Projet de parc éolien Guégon CARANLOUP

Demande d'autorisation environnementale

Mémoire en réponse à l'avis de
l'autorité environnementale du 25/08/2025

Figure 2 : Caractéristiques techniques du parc éolien de Guégon Caranloup (source : DREAL d'après dossier)

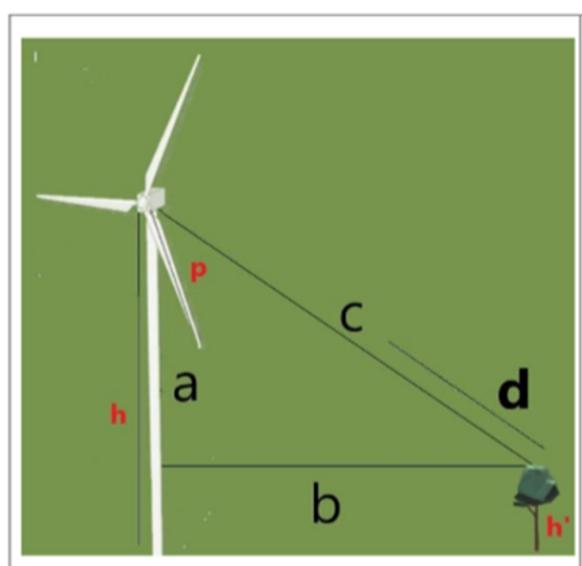
Cependant, la figure 2 de l'avis MRAe intitulée : "Figure 2 : Caractéristiques techniques du parc éolien de GUEGON CARANLOUP (source : DREAL d'après dossier)" appelle de nombreux commentaires de la part du pétitionnaire qui relève qu'une mauvaise interprétation de certaines valeurs a pu induire des erreurs d'appréciation de la part de la MRAe.

Caractéristiques	E1	E2	E3	Remarques du pétitionnaire
Commune	Guéhenno	Guégon	Guégon	
Altitude en bout de pale (m NGF)	315 m	310 m	306 m	
Diamètre maximum du rotor	150 m			
Longueur maximum des pales	73,7 m	73,7 m	73,7 m	Pour un diamètre maximum du rotor à 150m, la longueur maximale généralement retenue des pales est de 150m/2 soit 75m. Les données relatives aux gabarits des éoliennes étudiées sont présentées dans la partie IV. Description du projet retenu de l'étude d'impact.
Hauteur maximum du mât	107 m			Le pétitionnaire précise qu'il s'agit ici de la hauteur maximale du moyeu
Puissance unitaire	4 à 5,6MW			
Garde au sol minimum	30 m			
Distance « bout de pale - cime des arbres » (calcul DREAL) (à comparer à la distance du mât au boisement bosquet ou haie la plus proche issue du dossier)	55,9 m	50,4 m	27 m	La donnée calculée pour E3 semble induire une erreur de calcul pour l'ensemble des éoliennes. En effet, avec un bas de pale minimum à 30m le pétitionnaire ne voit pas comment la distance "bout de pale - cime des arbres" peut être de 27m sauf à ce que la haie soit au pied de la machine.

Le pétitionnaire a apporté des éléments de réponse sur le sujet de la proximité des pales avec les structures paysagères au paragraphe 1.1 du présent document et corrigé les valeurs présentées dans l'avis de la MRAe.

ELOIGNEMENT DES EOLIENNES VIS-A-VIS DES HAIES PRESENTES DANS L'aire D'ETUDE IMMEDIATE

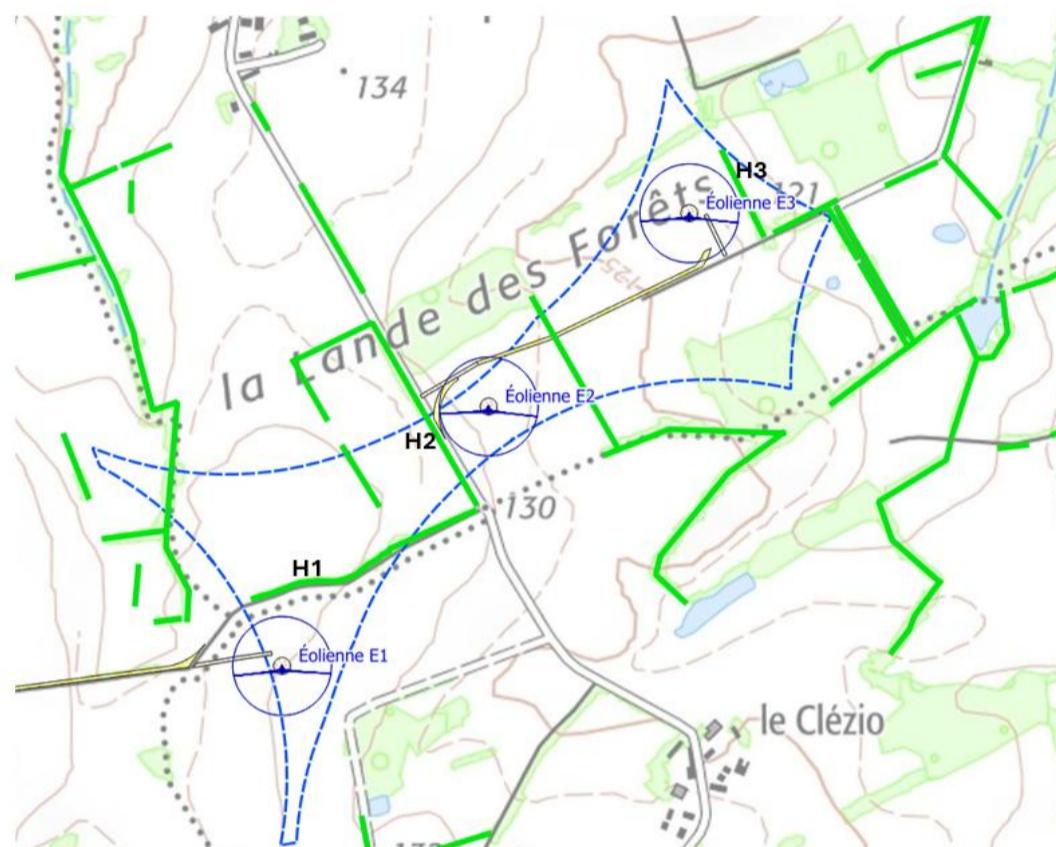
Le dossier, en occultant la proximité réelle des pales avec les structures paysagères (voir figure 2), minimise l'incidence des éoliennes sur la plupart des espèces volantes. Il est à noter que ces points d'alerte étaient déjà relevés dans la contribution du service environnement de la direction départementale des territoires et de la mer du Morbihan (DDTM 56) en mai 2022, le porteur de projet n'ayant en réponse ni privilégié l'évitement, ni réduit les incidences du projet, ni envisagé une compensation des impacts résiduels évoqués, considérés par l'Ae comme notables..

Le pétitionnaire précise que H1, H2 et H3 sont les structures bocagères retenues par la DREAL dans le choix de la "distance éolienne-végétation" que l'on retrouve dans au "VII.7.2.2. Impacts lors de la phase d'exploitation" de l'étude écologique et représentées sur la carte, ci-dessous :

L'évolution du gabarit des éoliennes et des connaissances sur les chiroptères ont amenées à une analyse des distances d'implantation vis-à-vis des structures arbustives non plus en distance « brute » mais en distance "bout de pale - cime des arbres". En ce sens, l'avis de la DDTM ne portait pas d'alerte mais portait sur la présentation des distances "bout de pale - cime des arbres". **Les éoliennes de Caranloup se situent toutes à au moins 50m des haies/lisières que ce soit une distance mesurée au mat ou en bout de pale.**

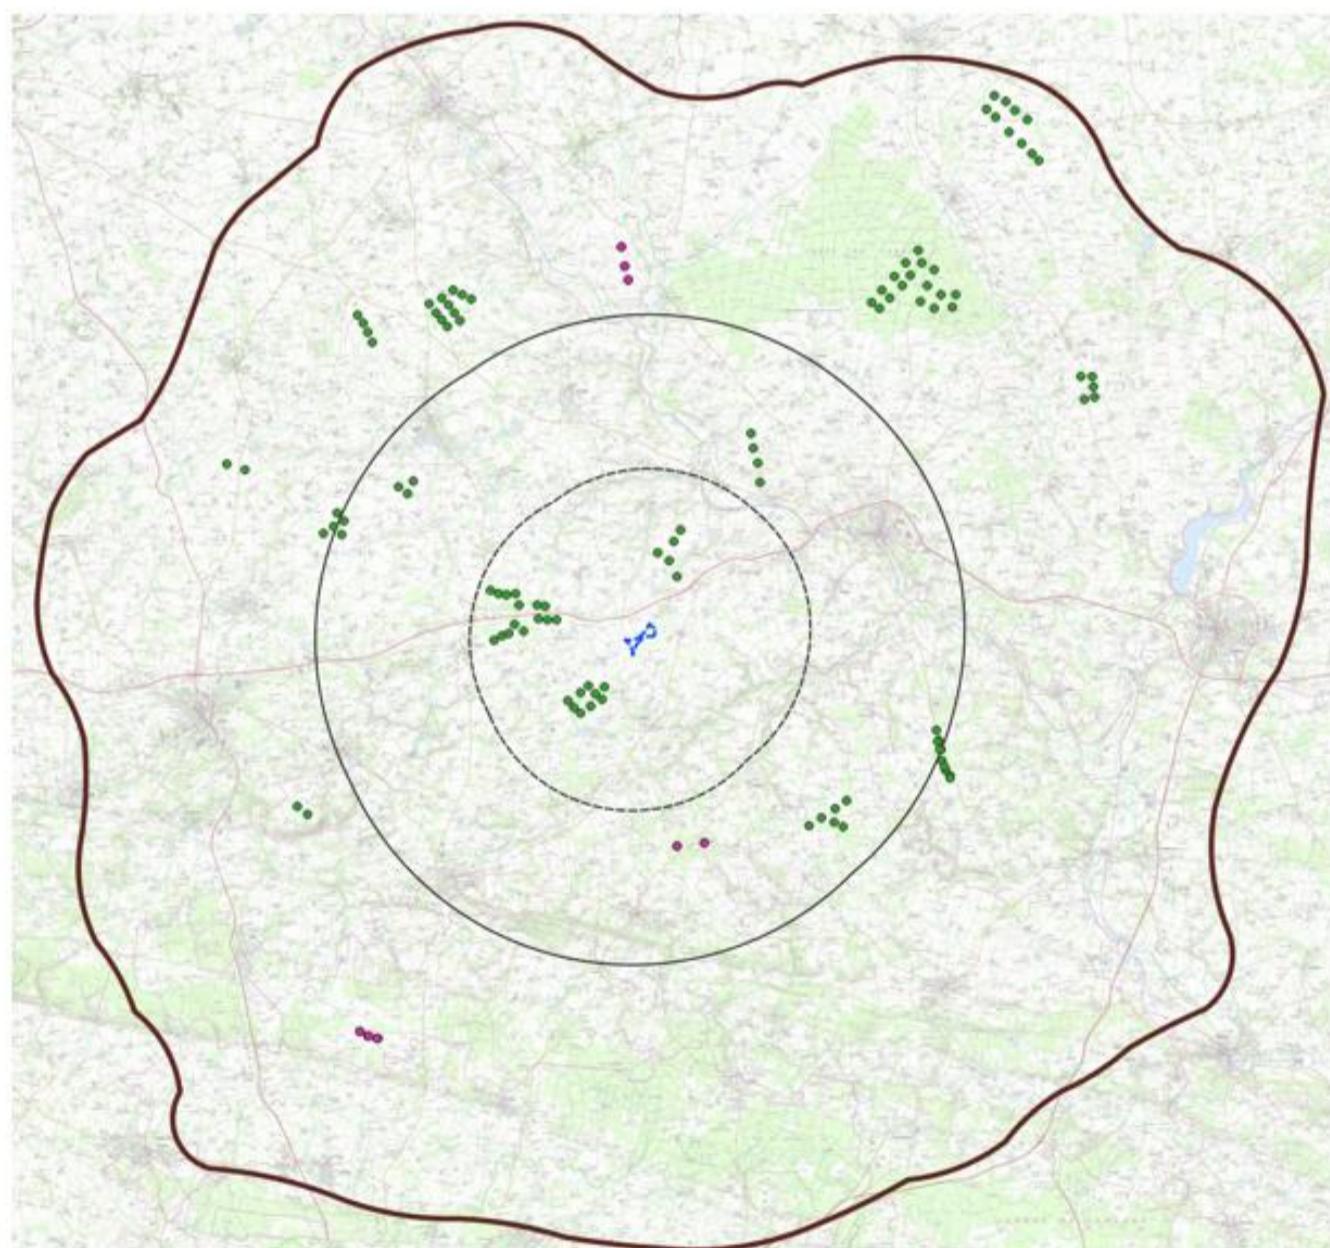
Si la MRAe relève que "[trente-trois hameaux sont recensés à moins de 1km de la ZIP](#)" elle relève aussi que le projet s'inscrit dans "[un territoire rural faiblement peuplé](#)." Ainsi suivant l'implantation retenue, 13 hameaux sont situés à moins de 1km d'une des éoliennes de CARANLOUP.

Le hameau de Saint-Anne, composé d'environ 25 maisons et de hangars agricoles a quant à lui une sensibilité faible à forte. L'incidence sur les habitations de la rue principale et du côté Ouest est faible, seule l'incidence sur les maisons à l'Est du hameau est forte. Dans cette partie, seules 3 d'entre elles ont des vues orientées en direction du parc éolien (cf. flèches orange dans l'illustration, ci-dessous) :

Figure 2 - Extrait du SCOT du Pays de Ploërmel et localisation du projet - vue rapprochée

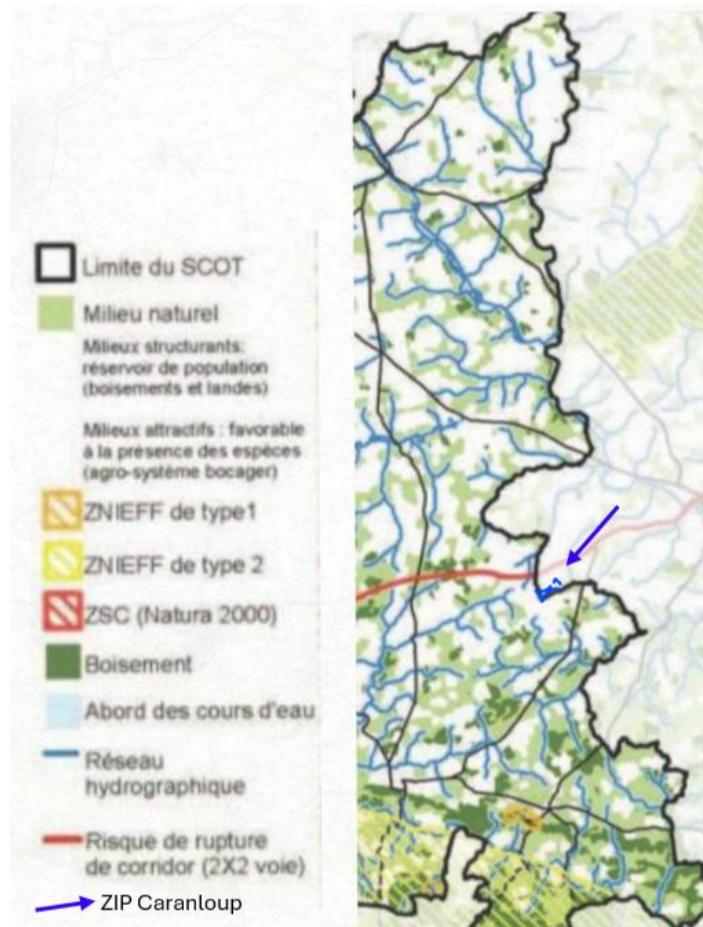
La MRAe suggère : *Les continuités écologiques locales sont identifiées à l'aide de cartes issues du schéma régional de cohérence écologique et du SCoT du pays de Ploërmel, mais l'implantation du projet à cheval sur plusieurs territoires nécessite de compléter l'analyse par la carte issue du SCoT du pays de Pontivy (communes de Buléon et Guéhenno).*

Par ailleurs, dans le SCOT du pays de Ploërmel Cœur de Bretagne – Etat initial de l'environnement toujours en vigueur, les SCOTs voisins sont présentés, et valident l'absence de perturbation des continuités écologiques locales avec le projet de CARANLOUP, comme présenté sur la carte ci-dessous :

Par ailleurs comme la MRAe le relève [la zone du projet n'est pas recensée comme corridor écologique par le schéma régional de cohérence écologique \(SRCE\)](#).

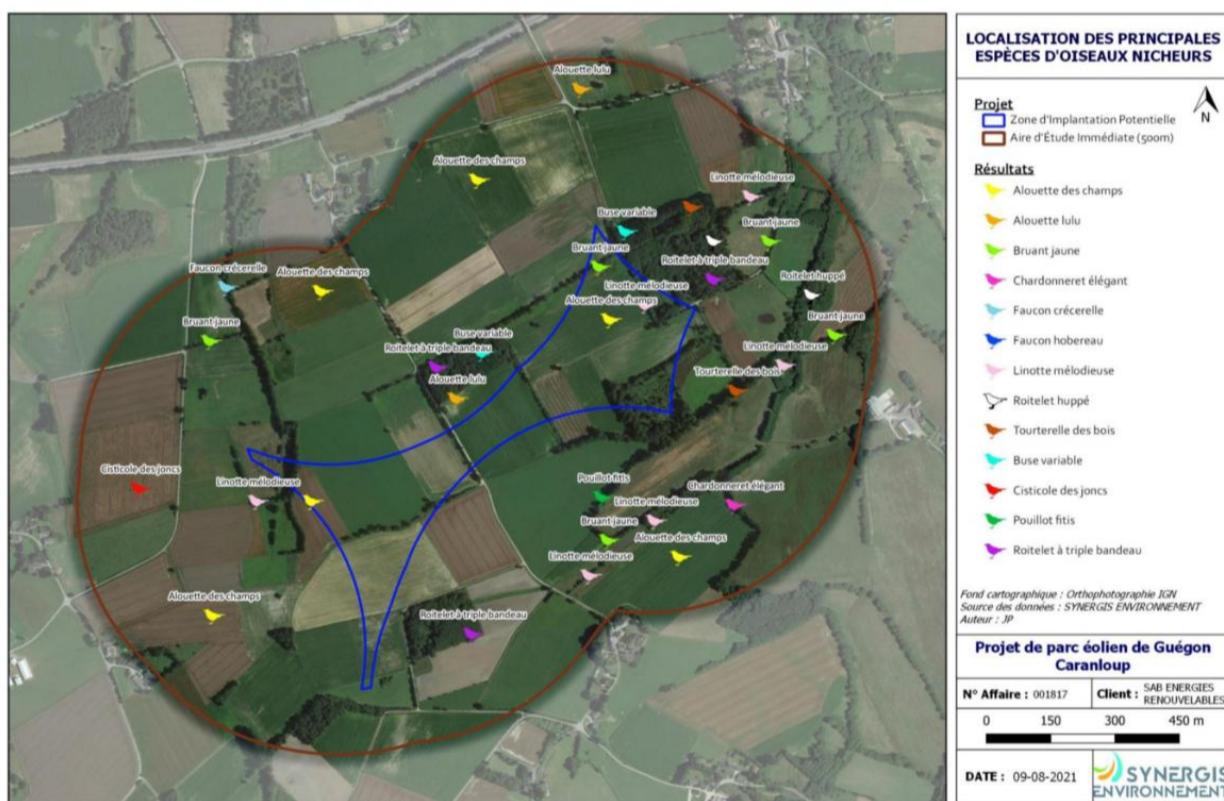
L'Ae recommande de compléter l'état initial de l'environnement par : des compléments naturalistes sur la partie non traitée de l'aire d'étude immédiate (rayon d'au moins 500 m autour des éoliennes)

La MRAe **commet une erreur d'interprétation** quand elle sous-entend qu'une partie de l'aire d'étude ne serait pas traitée.

Comme indiqué au chapitre "III.2. Définition des aires d'études" de l'étude écologique : L'Aire d'Etude immédiate inclut la ZIP et une zone tampon de plusieurs centaines de mètres. C'est la zone où sont menées notamment les investigations environnementales les plus poussées en vue d'optimiser le projet retenu. Cette aire, d'une superficie d'environ 209 ha pour CARANLOUP est formée à partir **d'une zone tampon d'environ 500 m autour de la ZIP**. Les inventaires naturalistes de terrain y ont été réalisés de façon moins exhaustive qu'au sein de la ZIP.

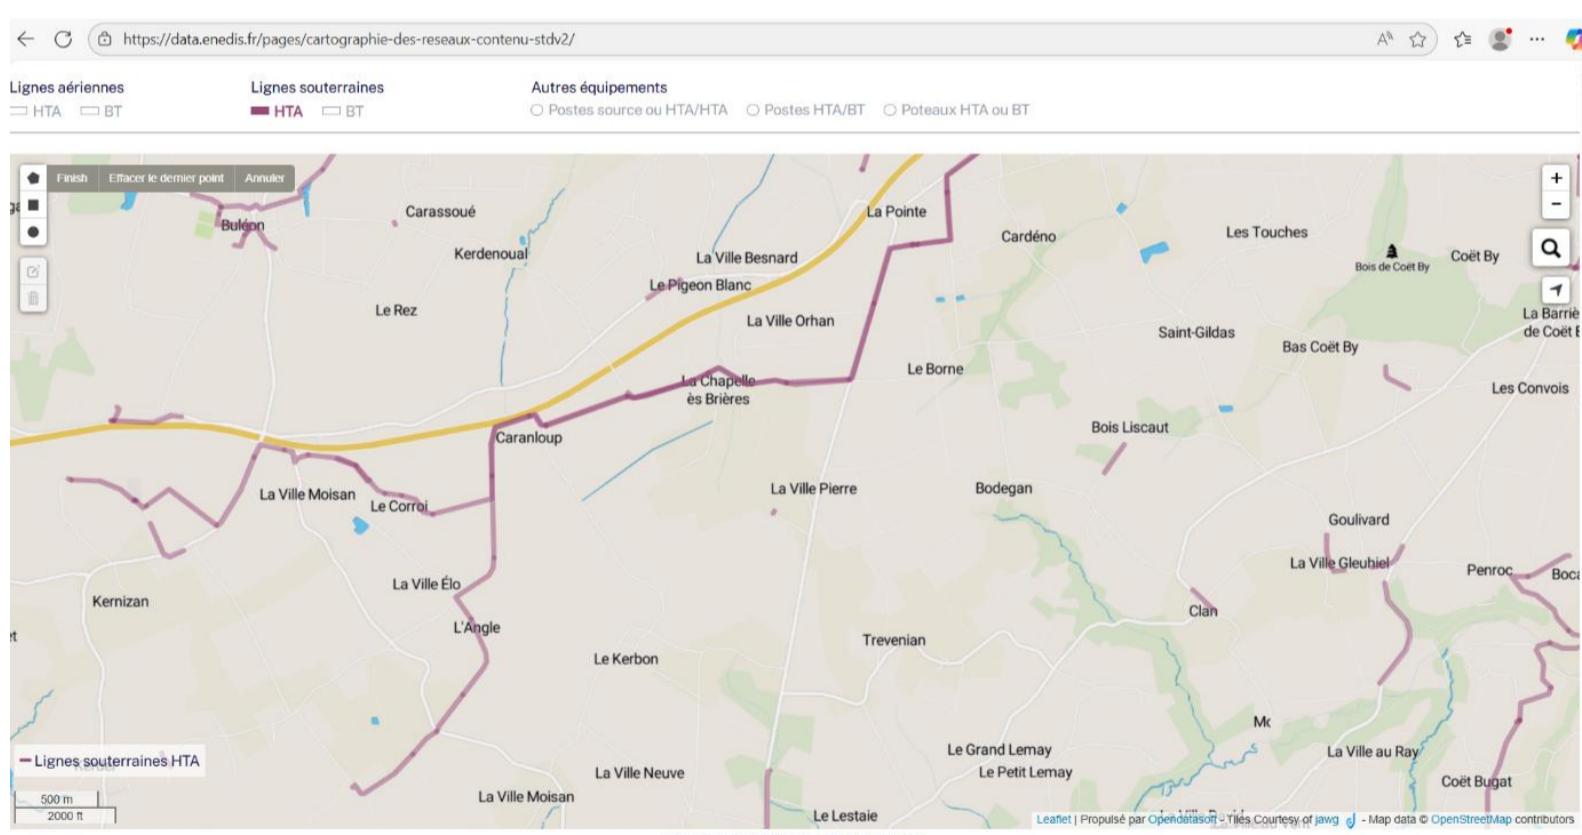
Cependant il semble que le schéma illustrant le tracé prévisionnel de raccordement externe du poste de livraison au poste source afin d'en analyser les incidences sur l'environnement ait été tronqué dans sa partie terminale au niveau de la D778.

La figure ci-après présente la fin du tracé de raccordement du parc éolien de CARANLOUP au poste source de Josselin tel qu'envisagé par le pétitionnaire. Ce tracé s'appuie sur un tracé de raccordement existant souterrain, appuyant la solidité de cette hypothèse de raccordement. Toutefois, le pétitionnaire rappelle qu'il n'émet ici que des hypothèses, n'étant pas maître du choix du tracé de raccordement au poste source.
